Mission régionale d'autorité environnementale  
**PAYS DE LA LOIRE**

**Avis délibéré**  
**sur le projet de révision allégée n°1**  
**du plan local d'urbanisme (PLU) de Sallertaine (85)**

N°MRAe PDL-2022-6671

Plan de zonage avant révision allégée n°1 du PLU

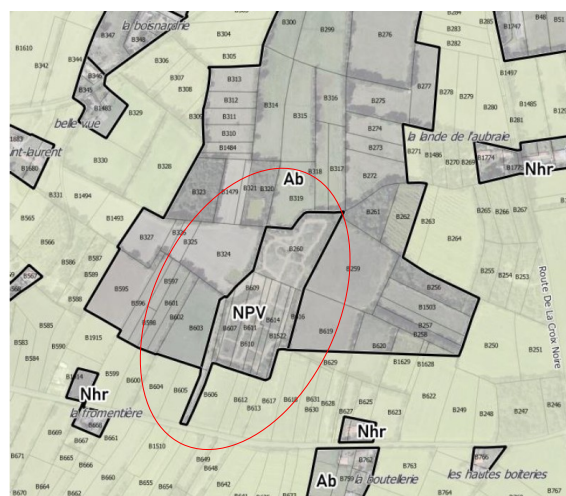
À ce stade, les dispositions prévues au règlement de la future zone NPV dédiée à l'implantation du projet de centrale photovoltaïque restent pour le moins succinctes en ce qu'elles se limitent à indiquer que les travaux et installations envisagées ne doivent pas porter atteinte à la qualité du paysage et aux activités agricoles. L'évaluation environnementale indique une prescription graphique établie au titre de l'article L 151-23 du code de l'urbanisme en tant que mesure d'évitement permettant le maintien des haies et l'indicateur de suivi proposé porte justement sur le linéaire de haies protégées par prescriptions graphiques. Cependant la notice exposant les modifications apportées au PLU ne fait pas état d'une telle mesure et, quand bien même, il est rappelé que l'article 13 du règlement précise que le caractère naturel du secteur doit être préservé, cette disposition apparaît trop imprécise pour aboutir à l'objectif recherché. La MRAe constate que le plan présentant l'évolution du zonage à la suite de la procédure de révision ne fait pas non plus apparaître cette prescription graphique.

***En cohérence avec les indications de l'évaluation environnementale, la MRAe recommande que soit reportée au plan de zonage la prescription graphique, établie au titre de l'article L 151-23 du code de l'urbanisme, destinée à la préservation des haies du site.***
